ZP.271.7.11.2019.AG

**Dotyczy postępowania prowadzonego w trybie przetargu nieograniczonego pn.: „Przebudowa ulicy Pięknaj, Kwiatowej i Wspólnej w Wąbrzeźnie”  
Nr sprawy ZP.271.7.2019**

Na podstawie art. 38 ust. 2 ustawy z dnia 29 stycznia 2004 r. Prawo zamówień publicznych (Dz. U. z 2018 r. poz. 1986 ze zm.) przekazuję treść zapytań, jakie wpłynęły do Zamawiającego wraz z wyjaśnieniami:

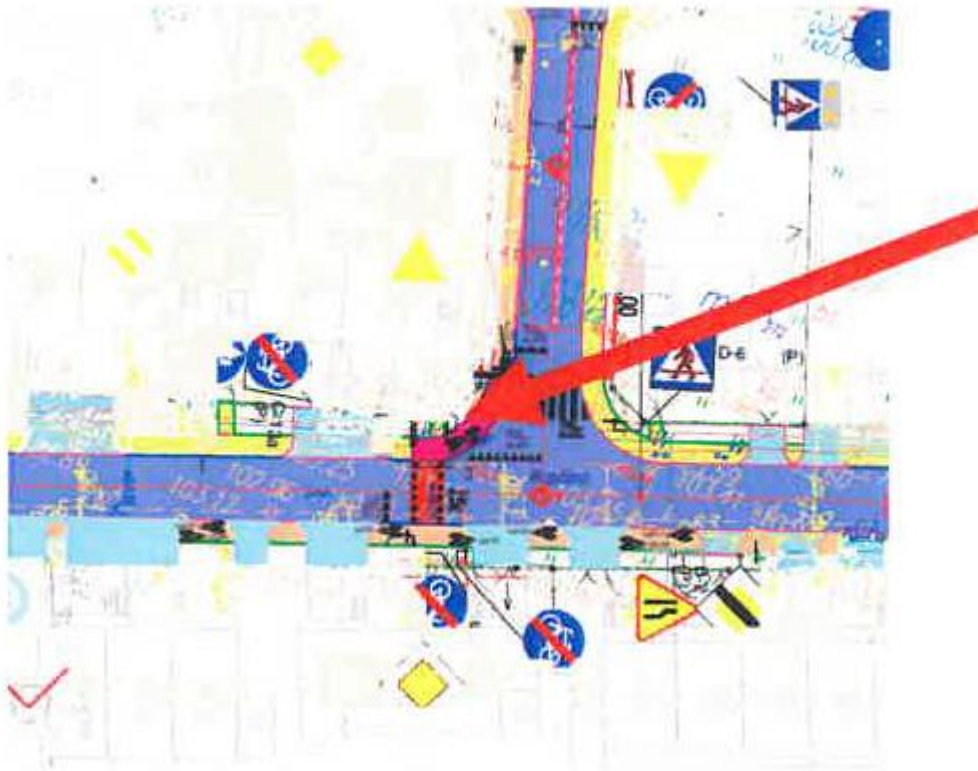
49. Prosimy o wyjaśnienie jaki materiał należy zastosować we wskazanym miejscu (ul. Wspólna).

**Odpowiedź:** Do oznakowania poziomego nawierzchni czerwonej zastosować materiał uszorstniający oznakowanie składający się z naturalnego lub sztucznego twardego kruszywa (np. krystobalitu), stosowanego w celu zapewnienia oznakowaniu odpowiedniej szorstkości (właściwości antypoślizgowych).

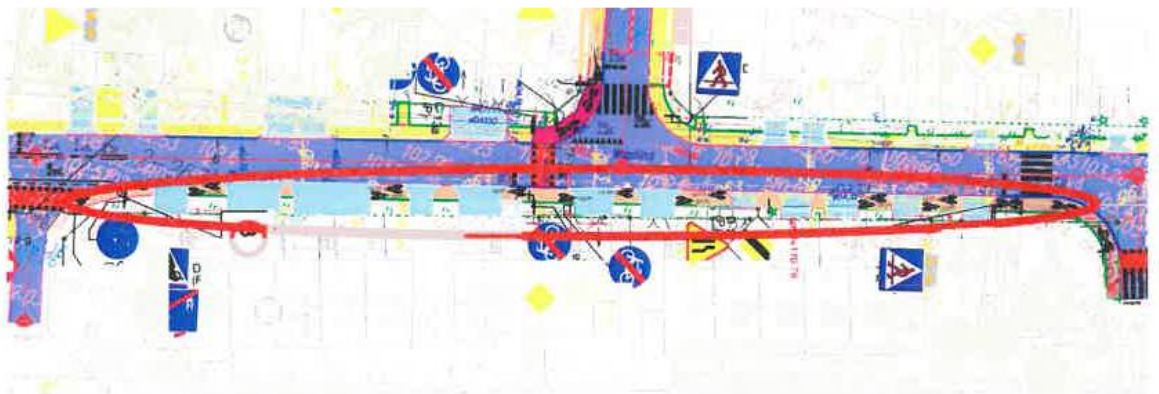
50. Prosimy o potwierdzenie czy Zamawiający wyrazi zgodę na wykonanie we wskazanym miejscu, ścieżki rowerowej w ciągu, zaś powierzchnia zjazdów z kostki betonowej będzie wykonana od ścieżki rowerowej do granicy opracowania.

**Odpowiedź:** ścieżkę rowerową należy wykonać w ciągu z betonu asfaltowego a powierzchnię zjazdów z kostki betonowej wykonać od ścieżki do granicy opracowania.
